安全监理通知单

工程名称：智慧能源偏关 9.95 万千瓦风电项目

编号：PGFD-AQ-ZHJL-005

主题：风机基础施工安全问题

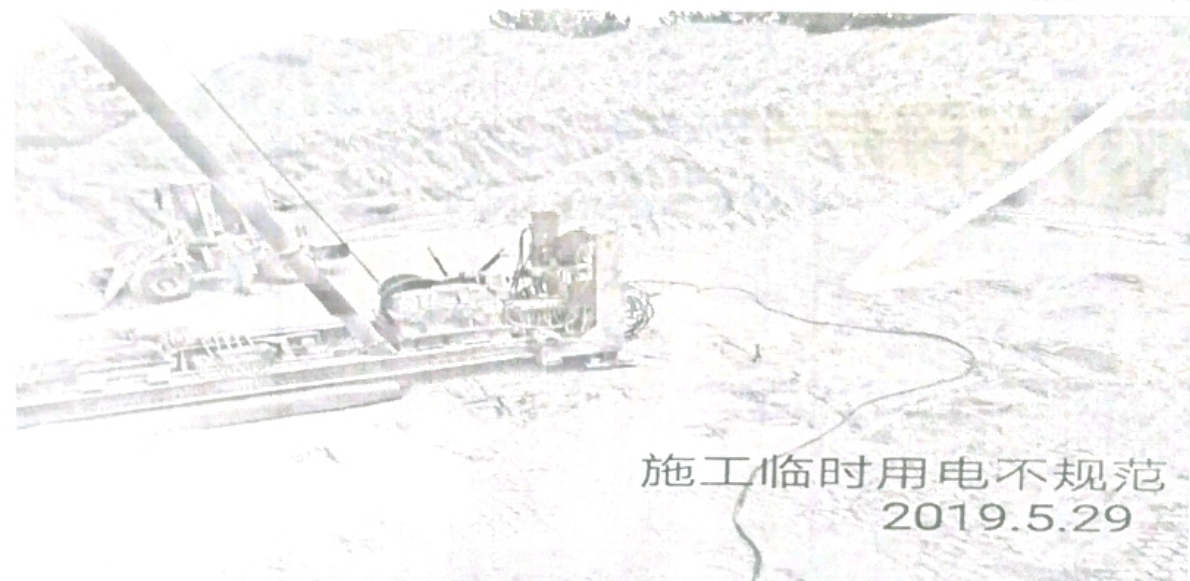
- 1、巡视检查时发现 F33、F35 号基础土方开挖放坡坡度不符合设计要求；
- 2、风机基础挖出的土方堆积在基坑边缘顶部，未设置安全施工作业面。由于堆积土的自重及坡度不够容易造成塌方，存在安全隐患。

详细内容:。1 堆土已堆放安全距离, 发电机配备漏电保护和灭火器。安全隐患消除。
附现场图片。

现场复查问题已整改. 隐患已消除.
